Bundesamt für Bauwesen und Raumordnung	
PROTOKOLL - Rückfragen / Terminverschiebungen / Bieterinformationen -	
Baumaßnahme: Bundesministerium für Umwelt, Naturschutz, Klimaschutz und nukleare Sicherheit, Stresemannstr./ Erna-Berger-Str., 10117 Berlin Erweiterungsbau	Vergabe-Nr.: 1853/2026
Leistung: Gebäudeautomation nach DIN 18 386	Stand: 26.08.2026

Bundesministerium für Umwelt, Naturschutz, Klimaschutz und nukleare Sicherheit,
Stresemannstr./ Erna-Berger-Str., 10117 Berlin
Erweiterungsbau

Gebäudeautomation nach DIN 18 386

Vergabe-Nr.:
1853/2026

Anbei ein Beispielbild für den Anschluss der Ventilantriebe in den Fußbodenheizungsverteilern.

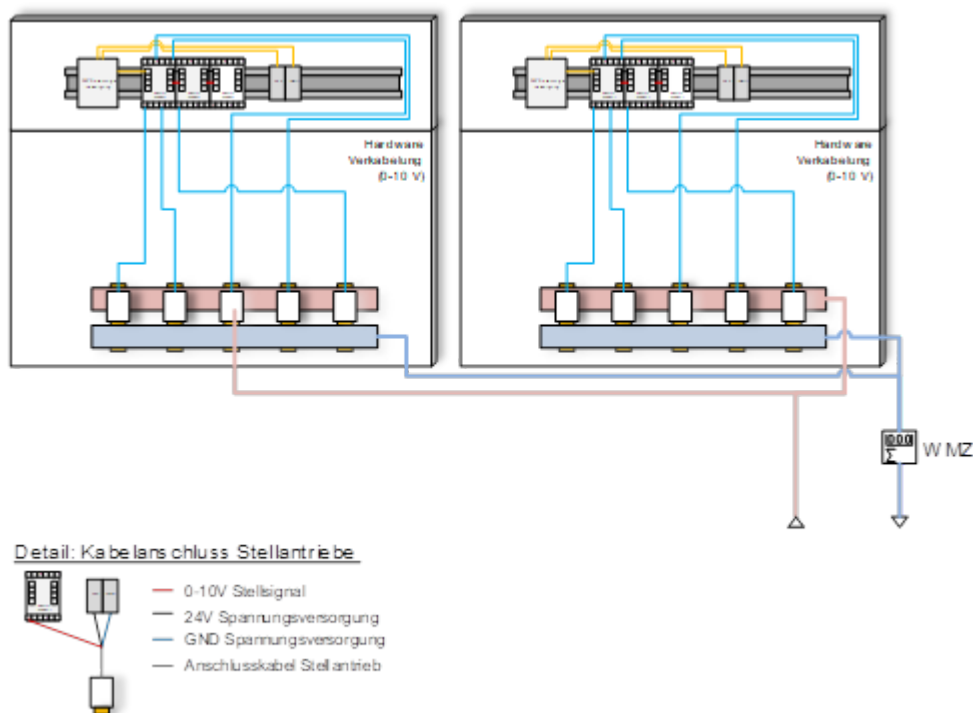
wir bitten um Übersendung des Beiblatts 70-5, bzw. einer GA-Funktionsliste oder Regelschemata für alle ASP's, da eine Auslegung der Automationsstationen nicht möglich ist. Außerdem bitten wir um Erläuterung, ob die IO-Module in den Schaltschrankpositionen 4.1.910/920 in abgesetzten Verteilern verortet werden, damit eine doppelte Kostenermittlung gemäß Datenpunkte ausgeschlossen werden kann.

Die Positionen 4.1.910 und 4.1.920 verweisen beide auf die Ausführungsbeschreibung 30. Dort ist beschrieben, dass die IO-Module auf eine Hutschiene in den Verteilerschränken der Fußbodenheizung montiert werden sollen. Dies gilt auch für die Positionen 4.1.890 und 4.1.900. In den vier genannten Positionen ist die erforderliche Technik für die Ansteuerung der Ventilantriebe ausgeschrieben.

Die Hardware-Datenpunkte der IO-Module sind nicht im Beiblatt 070-4 aufgeführt, eine doppelte Kalkulation ist damit nicht möglich.

Die Stellantriebe für die FBH-Kreise sind in der Position 3.76.240 ausgeschrieben.
